**Avis délibéré de la Mission régionale  
d'autorité environnementale de BRETAGNE  
sur l'élaboration du zonage d'assainissement  
des eaux pluviales de la commune de Trédion (56)**

n°MRAe 2017-004988

*Plan de situation du bourg : zones d'urbanisation en jaune, sens des écoulements fléchés en bleu, réseau hydrographique en bleu, périmètre d'étude en violet cerclé.*

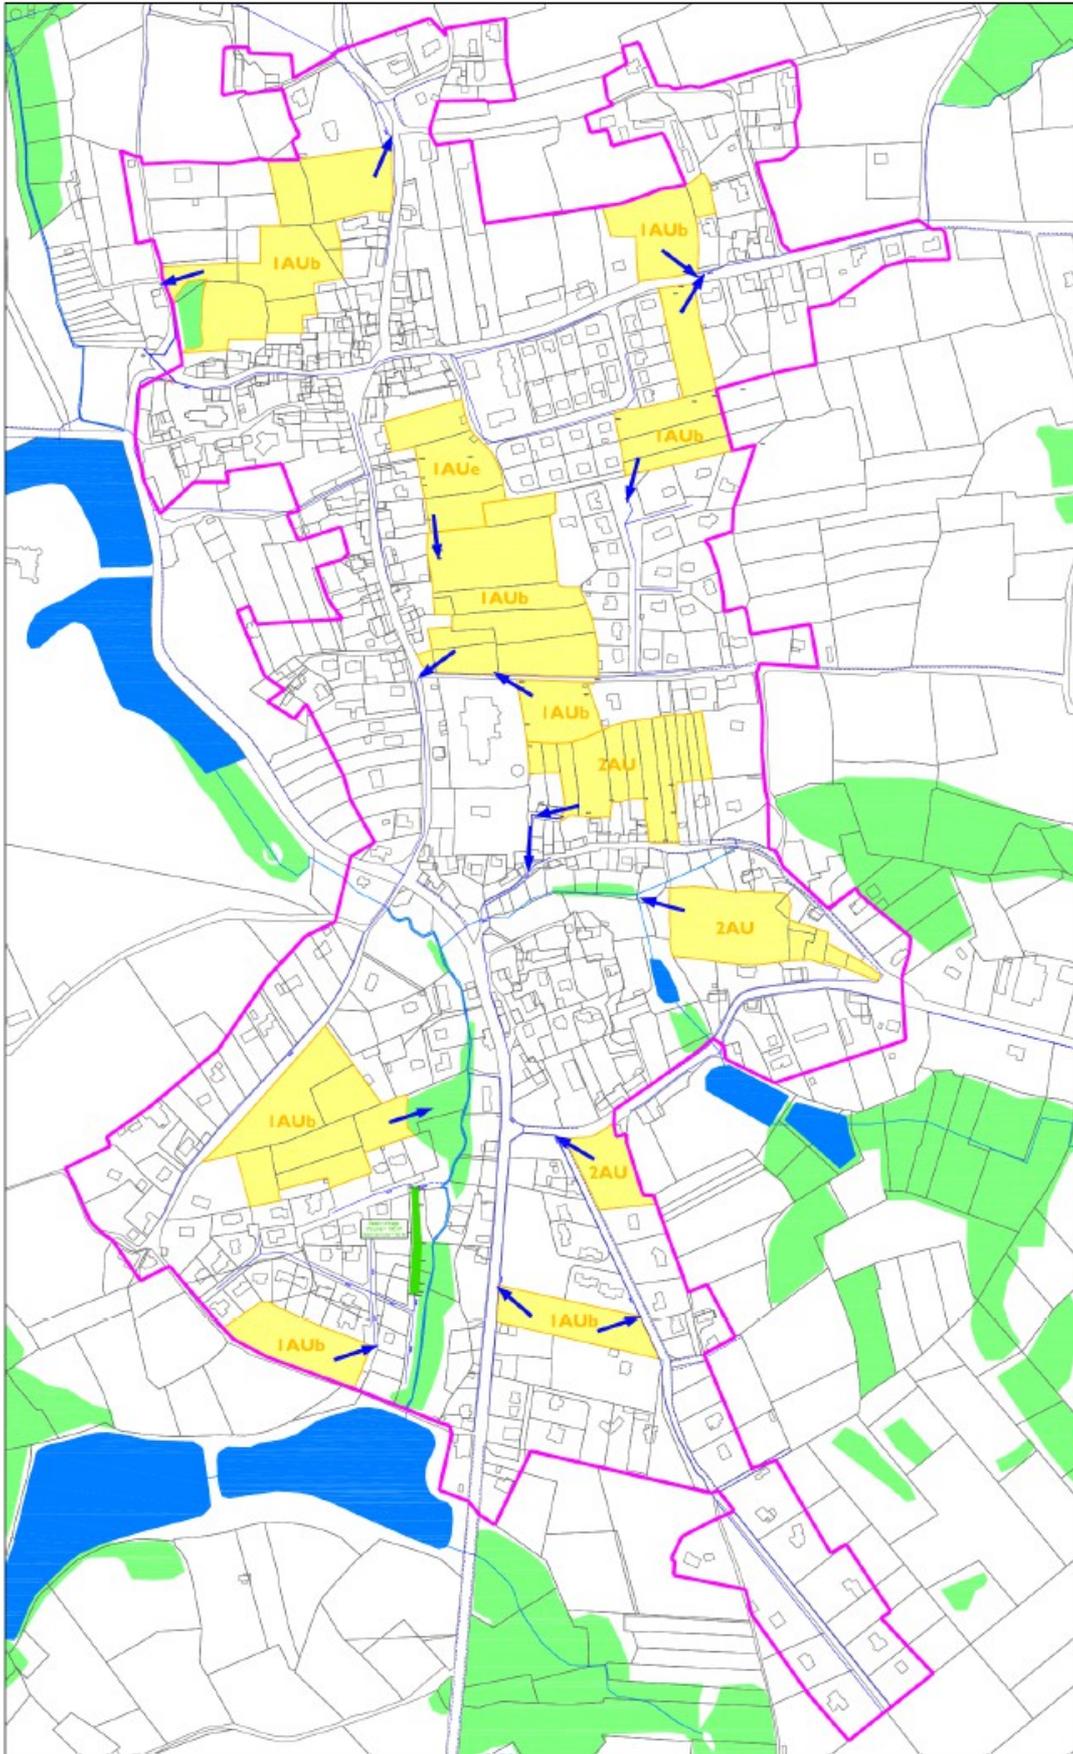
Le rapport d'évaluation environnementale (réalisé par DM EAU) est bien présenté, même si les plans de situation de la commune se focalisent presque exclusivement sur le bourg, ce qui limite la compréhension du contexte communal. Par ailleurs, la plupart des figures aurait mérité d'être présentées en format paysage et non en format portrait, afin de permettre une lecture aisée, et la figure 1 semble être l'exacte copie de la figure 2.

***L'Ae recommande à la commune de présenter le territoire communal et les figures de manière plus lisible, avec des documents à grande échelle, et de vérifier l'absence de captage d'eau potable en aval de la commune de Trédion.***
